Information Technique

N° 5

23/9/1975

Pompe à huile agrandie et carter moteur modifié

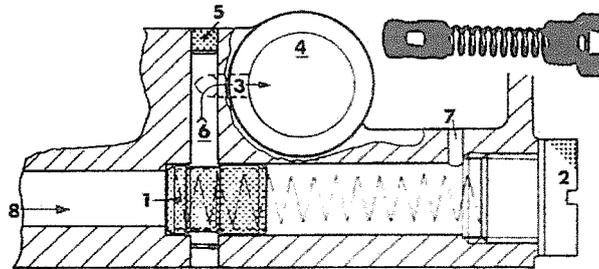
La différence entre les carters moteur utilisés jusqu'à présent et les carters moteur de conception nouvelle consiste en un alésage oblique supplémentaire se trouvant dans le canal d'aspiration de la pompe à huile sous pression. Du fait de l'obturation de l'alésage ayant existé jusqu'à maintenant, l'huile sous pression nécessaire à la lubrification est redirigée vers le canal d'aspiration en passant par la soupape de décharge; elle n'est donc plus amenée jusqu'au fond du carter moteur - comme c'était le cas jusqu'à présent. A cette occasion, on a également modifié le tiroir et le bouchon fileté de la soupape de décharge. Le tiroir a été muni d'une gorge annulaire sur la totalité de son pourtour, et il n'y a pas d'alésage transversal.

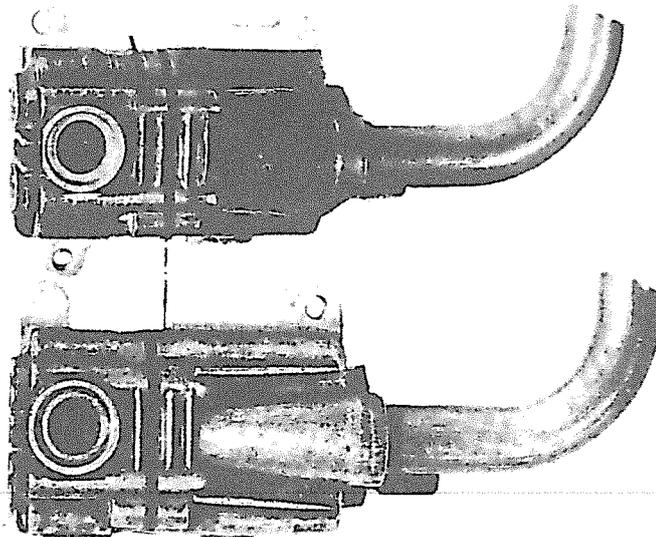
Caractéristiques particulières de la nouvelle pompe à huile:
deux nervures de renforcement sur le carter de la pompe
foulante (flèche) dans la zone de la bride séparant la
pompe foulante de la pompe aspirante.

<u>Instructions de montage:</u>		
<p>Les pompes de version nouvelle ne doivent être montées que conjointement avec les nouveaux carters moteur et les nouvelles soupapes de décharge pour éviter l'encombrement du fond du carter moteur.</p>		
<p>Les pompes de version ancienne peuvent, lors d'un remplacement, être également montées conjointement avec les nouveaux carters moteur et les nouvelles soupapes de décharge - il en résulte toutefois une réduction minime des taux de pression d'huile.</p>		
<p>Les soupapes de décharge de version nouvelle peuvent être utilisées dans les anciens carters moteur - aucune conséquence négative.</p>		
<p>Cependant, il n'est pas possible de monter les soupapes de décharge de version ancienne dans les nouveaux carters moteur - absence de pression d'huile!</p>
